改善箇所説明図

操縦装置

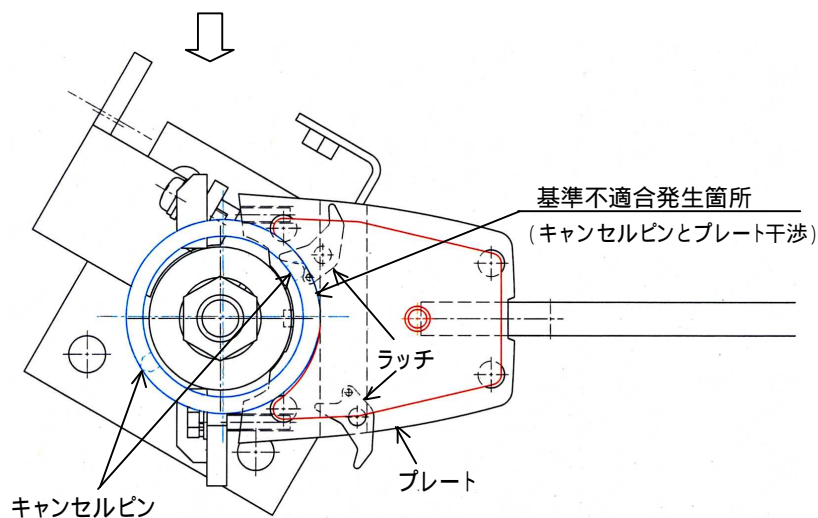
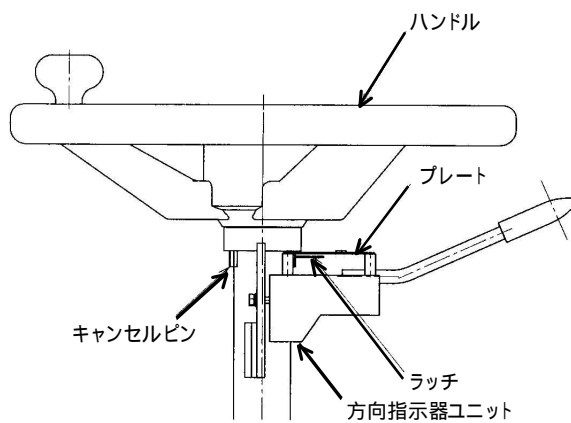
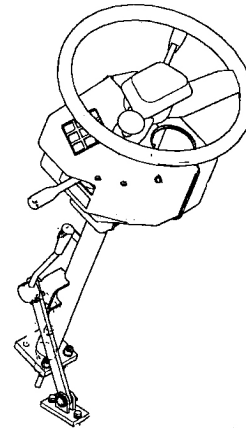
操縦装置において、方向指示器キャンセルピンが、正確にハンドルに組み付けられていないものがある。そのため、方向指示器レバーを作動させ、同一方向にハンドルを回した場合、レバーが干渉し、方向指示器が解除されてしまうおそれがある。

ハンドルのキャンセルピンと方向指示器ユニットのプレートの干渉有無を確認し、干渉している場合は対策品が組み付けられたハンドルと交換する。

識別: キャンセルピンに白ペイントを塗布する。
